## PALAZZETTO DELLO SPORT DI VIA PIERMARINI LODI

In merito al verbale della Commissione Provinciale di Vigilanza sui locali di pubblico spettacolo nella seduta del 12 ottobre 2012 si precisa quanto segue:

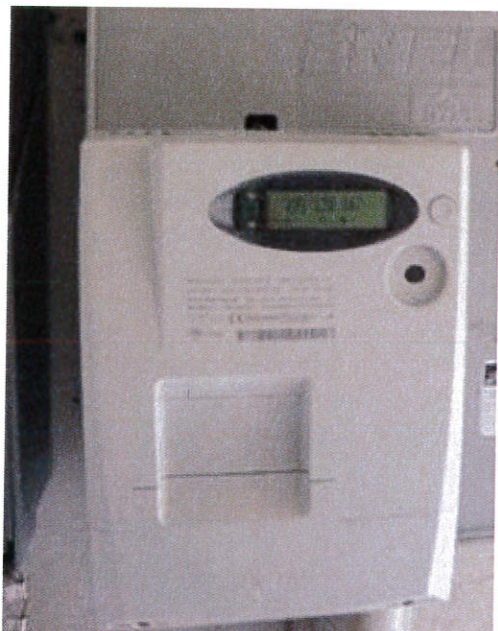
**Prescrizione c): i due quadri elettrici installati nell'apposito locale non sono protetti contro i contatti indiretti. Inoltre non si è potuto appurare se le loro linee di alimentazione sono protette contro il sovraccarico e il cortocircuito:**

In data 09.09.2016 è stato condotto un sopralluogo, da parte dei tecnici della Società Cogenera srl, incaricata dei servizi di ingegneria per la progettazione preliminare ed esecutiva delle opere elettriche, per l'adeguamento alle normative antincendio, presso il palazzetto Palacastellotti di Lodi.

Durante tale sopralluogo, condotto attraverso un'analisi visiva sulla consistenza e sullo stato degli impianti, si è riscontrata la presenza di un quadro elettrico generale a servizio della struttura, alloggiato in locale dedicato e presumibilmente risalente al periodo di realizzazione del Palazzetto (fine anni '80).

All'interno del quadro sono presenti tre sezioni (alimentazione permanente; alimentazione manifestazioni e rifasamento), le prime due delle quali dotate di contatore di energia elettrica di tipo analogico.

Il quadro è dotato di un interruttore magnetotermico generale BTicino MA 250 abbinato a differenziale GS250 con le seguenti tarature:

- Corrente nominale  $I_n=250A$
- Protezione termica  $I_r=250A$
- Protezione magnetica  $I_m= 2500A$
- Protezione differenziale  $I_{dn}= 3A - 1 \text{ sec}$

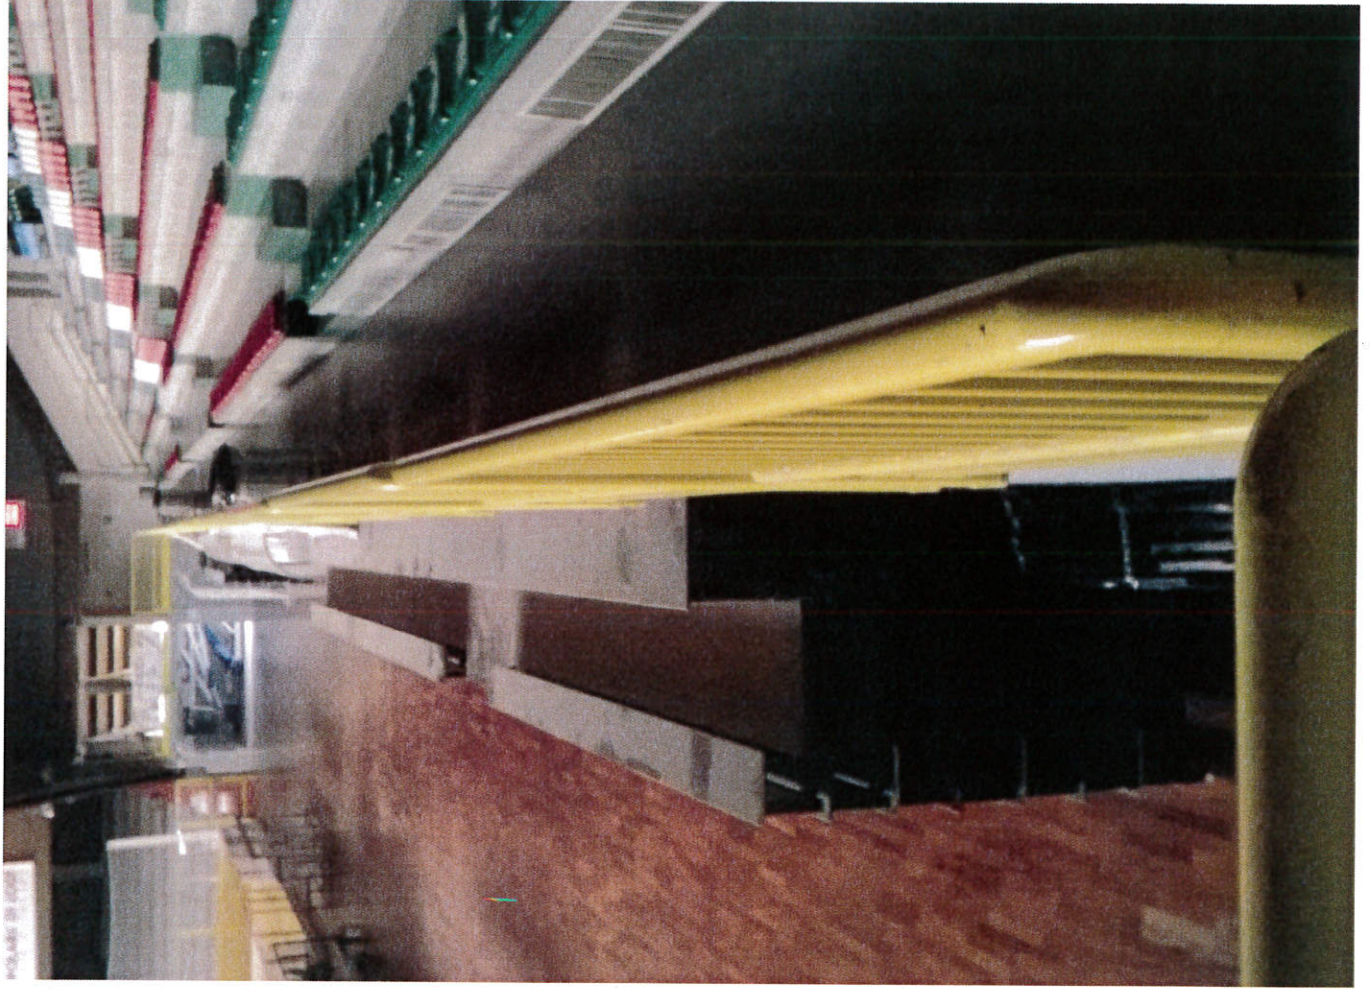
**Prescrizione n. 1:** nel settore ospiti le due uscite di sicurezza previste nel progetto devono avere una larghezza non inferiore a mt. 1,80.

Nell'anno 2013 si è provveduto allo spostamento delle due recinzioni interne al settore ospiti al fine di garantire la presenza di n. 2 uscite di sicurezza aventi larghezza di mt. 1,80 (come da foto allegate n. 1-6). Il lavoro è stato realizzato dalla ditta Locap S.r.l. di Rudiano (Bs).
